# 鹤山市宅梧镇梧岗地段控制性详细规划（卫生院地块） 局部调整公示文件

## 四、调整方案

图二 涉及调整控规范围界线示意

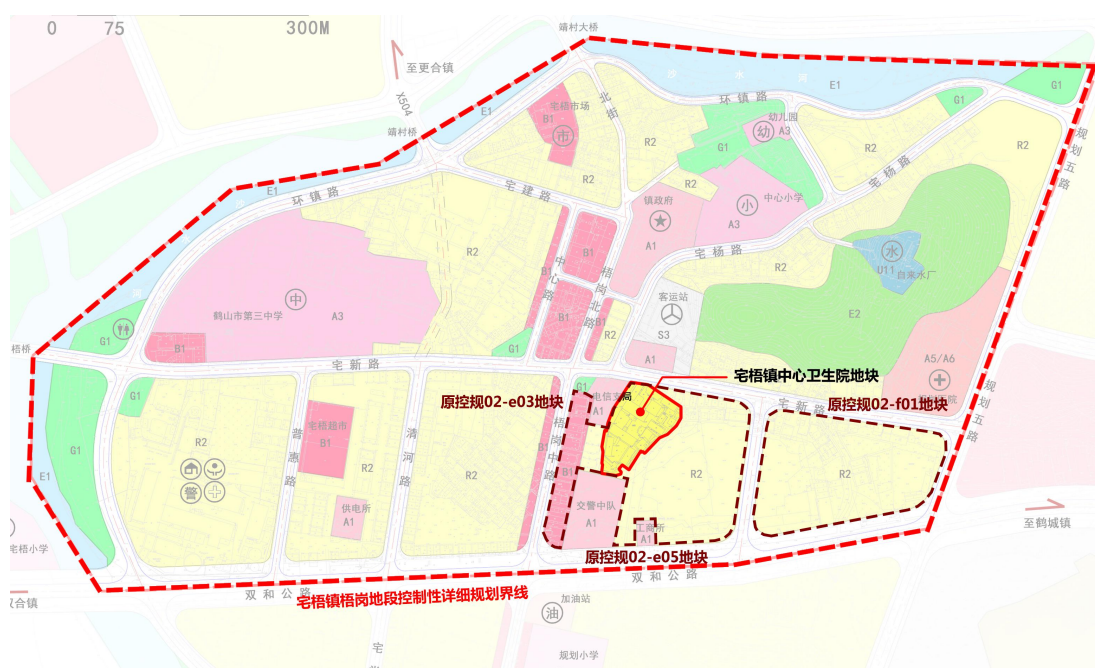
本次涉及调整的包括《梧岗控规》全域，总用地面积为 58.38 公顷。

涉及调整的主要为宅梧镇中心卫生院（以下简称“卫生院”）所在管控单元，包括《梧岗控规》02 一个街区，涉及 02-e03、02-e05 和 02-f01 三个地块。
